**CONCLUSIONS MOTIVEES**  
**Concernant le permis de construire**  
**COOLREC**

Demande de permis de construire relative à l'**implantation de nouvelles lignes de traitement de déchets d'équipements électriques et électroniques (DEEE)** sur le site de Coolrec à Lesquin 59814

**Maître d'ouvrage**                      **SAS Coolrec France**

**Commissaire enquêtrice**    **Pierrette MAILLARD**

Illustration n° 22 : Plan d'implantation de la nouvelle ligne de traitement des PAM (vue en plan en coupe)

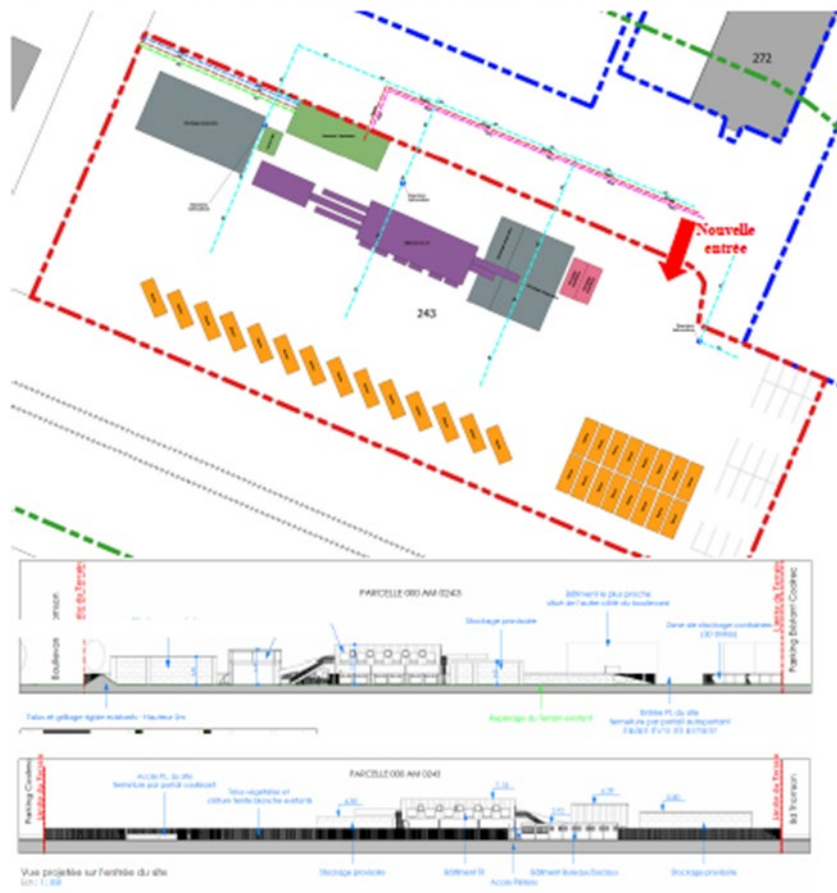
*Les servitudes et préconisations sont à respecter strictement par le permis de construire.*

*A savoir : Imposition d'une réserve d'une bande de 35 m le long de l'emprise actuelle libre de tout aménagement pour permettre la mise en œuvre du projet « LSA » projet d'amélioration de la desserte ferroviaire Lille, Valenciennes, Val de Sambre et Avesnois*

*Le mémoire en réponse amène des modifications significatives concernant les énergies renouvelables et les économies d'énergie :*

*Pompes à chaleur choisies à la place des convecteurs électriques pour le chauffage de nouvelles constructions*

Le mur séparant Coolrec de Vitamine T est ici considéré comme présentant un degré coupe-feu 2 heures. La société Coolrec a demandé la réalisation d'un diagnostic permettant d'établir le degré coupe-feu du mur.

*L'exploitant s'engage à mettre en œuvre les actions correctives afin de garantir un degré coupe-feu de 2 heures.*

*La circulation externe des PL est à interdire pour les + de 3,5 tonnes dans la partie amont de la rue des fermes.*

De ce fait **un avis favorable est donné sous réserves**

- **du respect de la limite de la servitude imposée par la SNCF et de la clôture de protection**
- **de l'installation des pompes à chaleur , d'énergie renouvelable afin de réduire l'impact climatique du projet et de compenser l'augmentation de la consommation électrique**
- **de l'installation de 2 panneaux de circulation d'interdiction du passage des PL de plus de 3,5 tonnes dans la partie amont de la rue de fermes , à la sortie du site sur la rue des fermes afin de répondre à l'observation n° 1**
- **d'une attention particulière à l'étanchéité de la dalle**
- **de la mise en œuvre des actions correctives afin de garantir un degré coupe-feu de 2 heure du mur séparant Coolrec de vitamine T.**
- **du maintien de la qualité paysagère du site**
